Da: MEDITERRANEAN WIND OFFSHORE SR
<mediterraneanwindoffshoresrl@legalmail.it>
Inviato: martedì 19 maggio 2015 15:56
A: dgsalvanguardia.ambientale@pec.minambiente.it; ctva@pec.minambiente.it
Oggetto: Impianto eolico off-shore nel golfo di Gela nel Comune di Butera - Procedimento di verifica di assoggettabilità alla VIA
Allegati: MWO 081_2015.pdf; Controdeduzioni ad osservazioni e pareri.pdf; 97758TMID005.pdf; Geoportale Nazionale - Immagine 1.pdf; Geoportale Nazionale - Immagine 2.pdf

Oggetto: controdeduzioni alle osservazioni/pareri delle associazioni ambientaliste (prot. DVA-2015-0005261 del 25/02/2015) e della Provincia Regionale di Caltanissetta ora Libero Consorzio Comunale di Caltanissetta (prot. DVA-2015-0005920 del 04/03/2015).

CONTRODEDUZIONI ALLA NOTA DELLE ASSOCIAZIONI AMBIENTALISTE (Prot. DVA-2015-0005261 del 25/02/2015) ED AL NUOVO PARERE DELLA PROVINCIA REGIONALE DI CALTANISSETTA ora LIBERO CONSORZIO COMUNALE DI CALTANISSETTA (Prot. DVA-2015-0005920 del 04/03/2015)

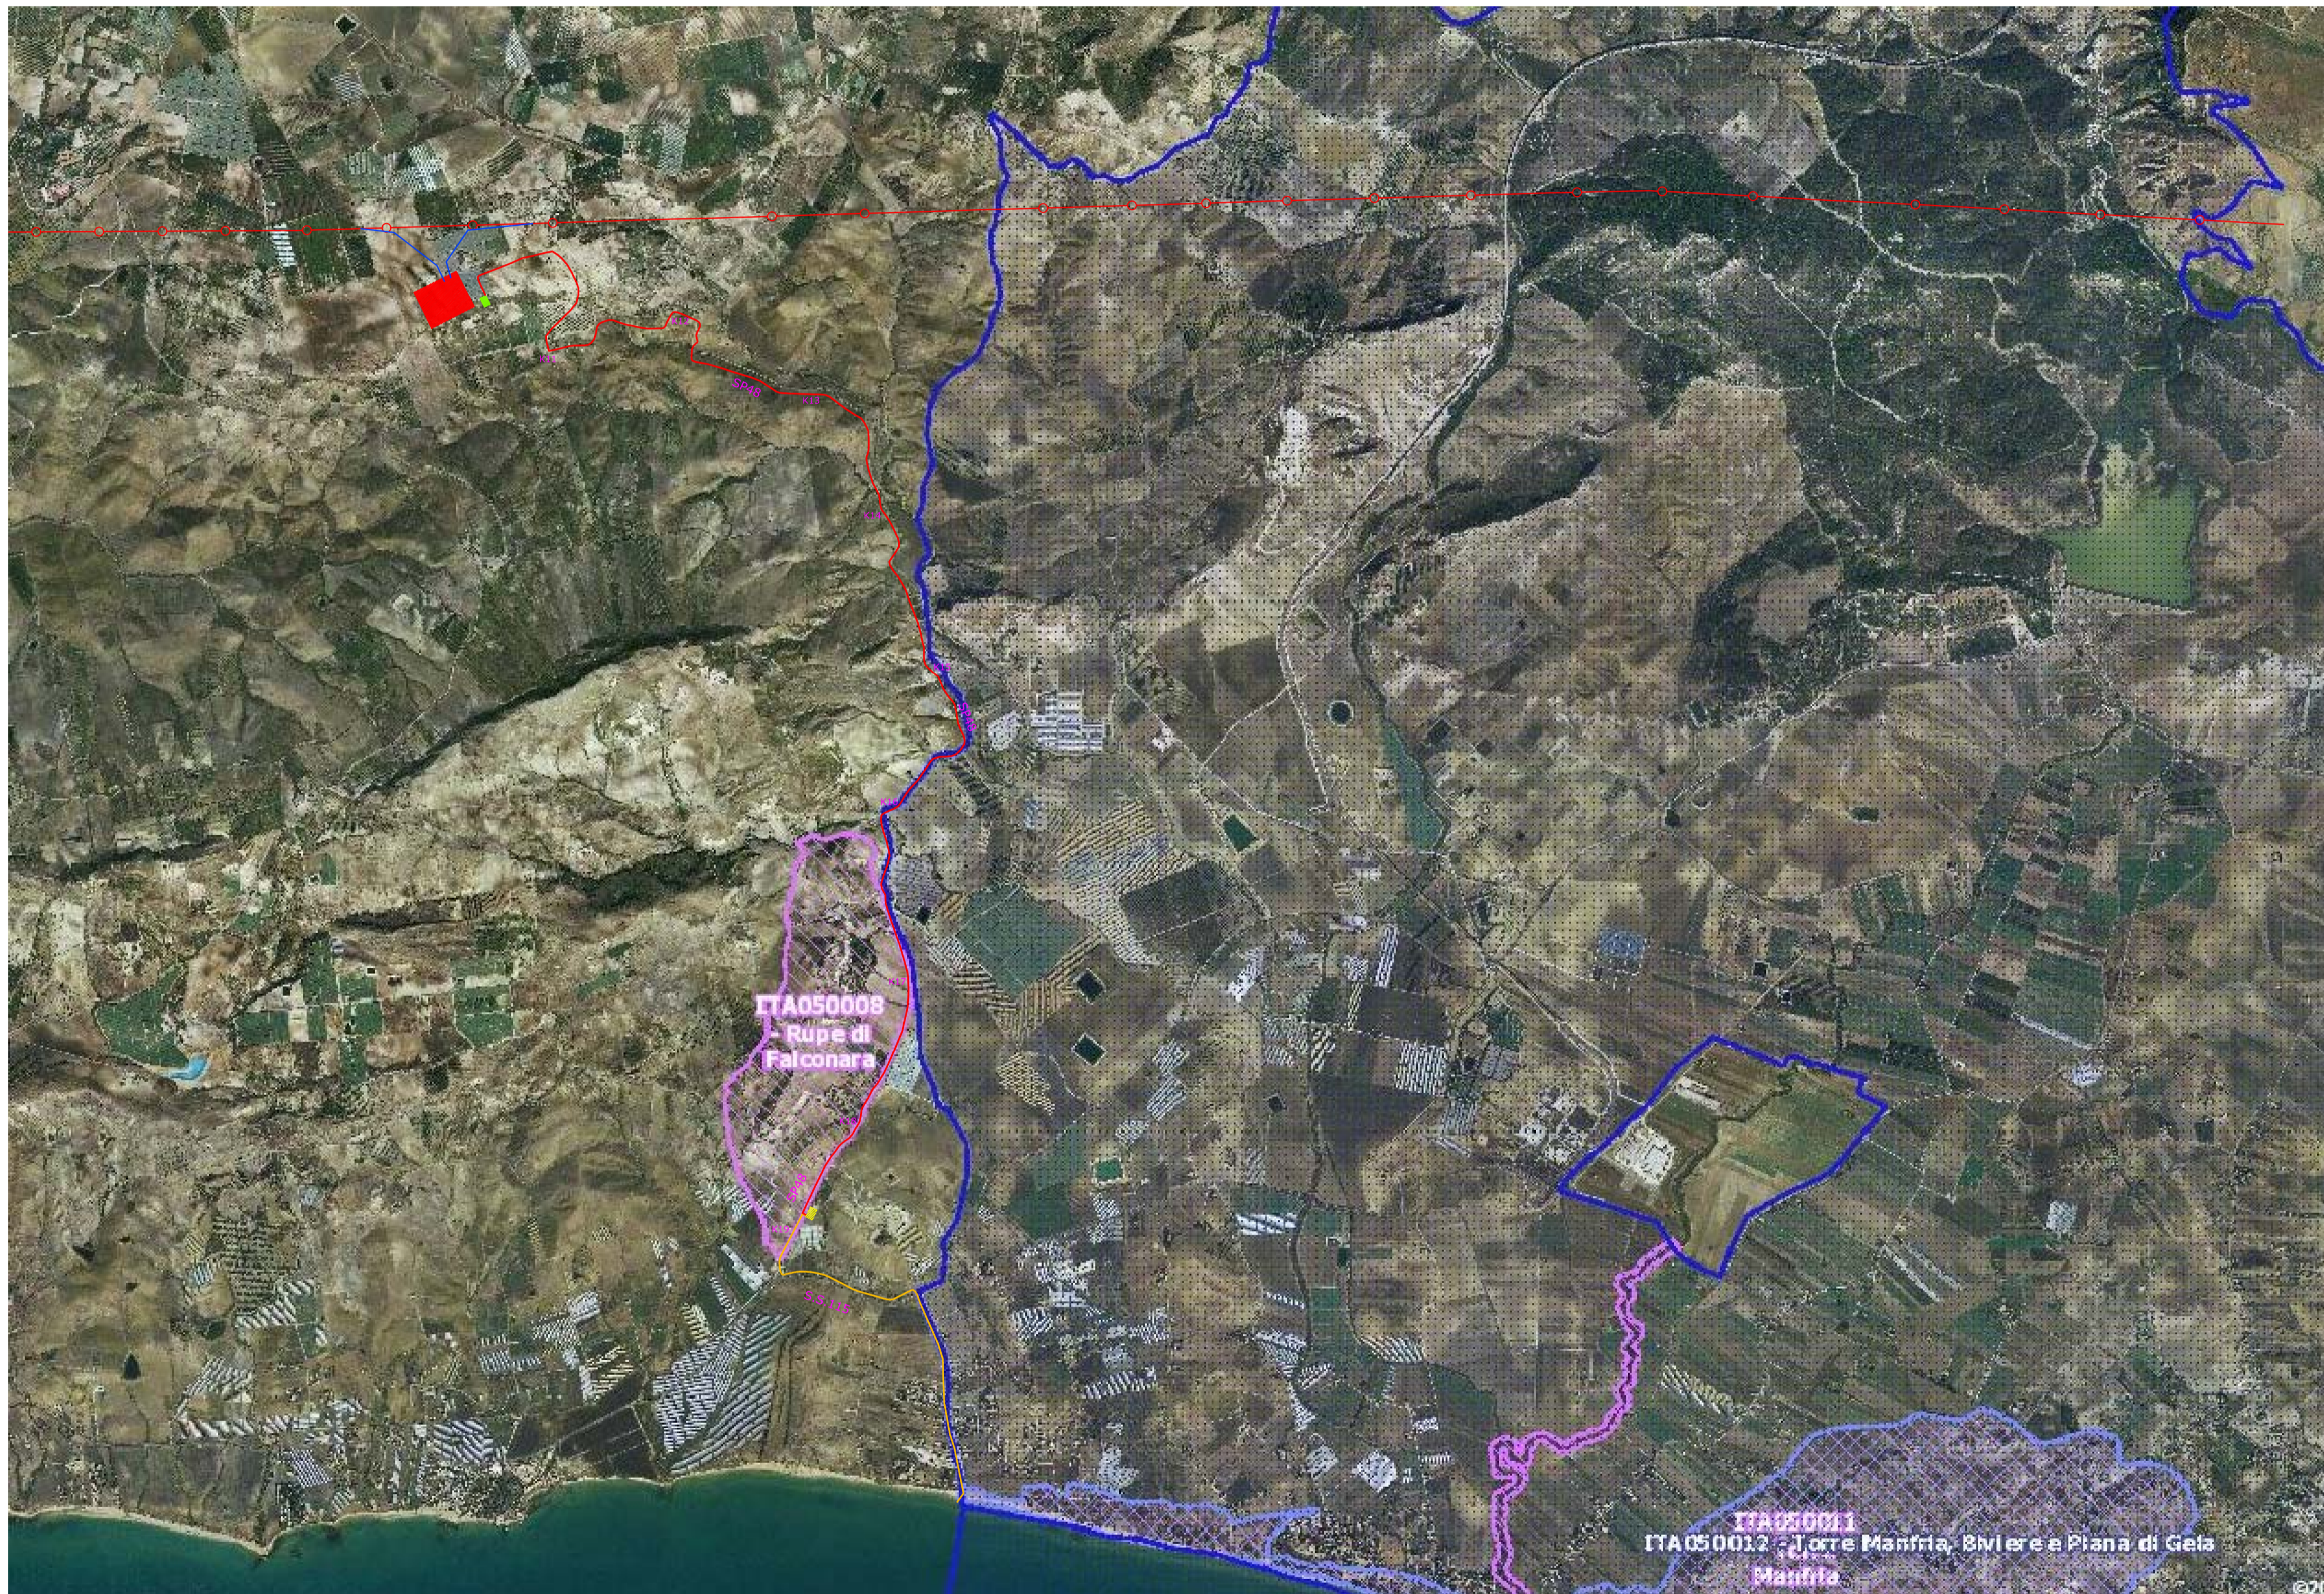
- *L'aumento del diametro del rotore e dell'atezza delle torri porta a realizzare un'opera più pesante e, quindi, più impattante.*

- In relazione al punto 6 le associazioni ambientaliste dimostrano un'assoluta ignoranza delle stesse note tecniche della casa produttrice gli aerogeneratori da cui evince che la nuova soluzione in variante pesa meno di quelle previste nel progetto approvato. Infatti, le turbine con un diametro e tip max maggiore **non** necessariamente implicano un peso maggiore. Infatti, la Siemens da 3.6 MW con diametro del rotore di 107 m ha un peso di rotore e navicella rispettivamente di 95 t e 125 t. La Siemens da 3.3 MW con diametro del

rotore di 130 m ha un peso di rotore e navicella rispettivamente di 92 t e 97 t.
(Da specifiche tecniche ufficiali Siemens).

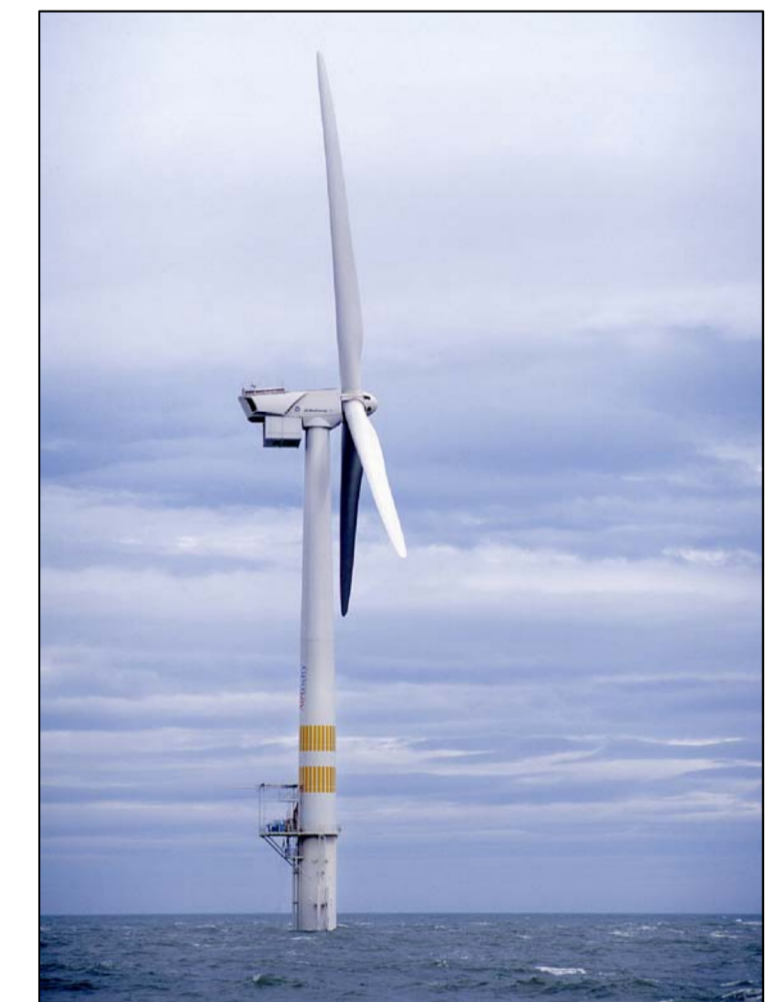
- *La variante insiste in una zona di grande rilievo archeologico;*
 - *Manca una valutazione di incidenza della variante soprattutto in relazione alla ZPS ITA050012;*

Inoltre, non è vero che la ZPS ITA050012 non sia stata presa in considerazione poiché nella verifica di assoggettabilità alla VIA del 09/08/2013, il documento 97758TMID005 riporta tutte le SIC e le ZPS e la

IBA, compresa la ITA050012. Tale documento risulta acquisito nel parere **positivo** n. 1407 del 20/12/2013, di esclusione dalla procedura di valutazione di impatto ambientale della prima variante al progetto.
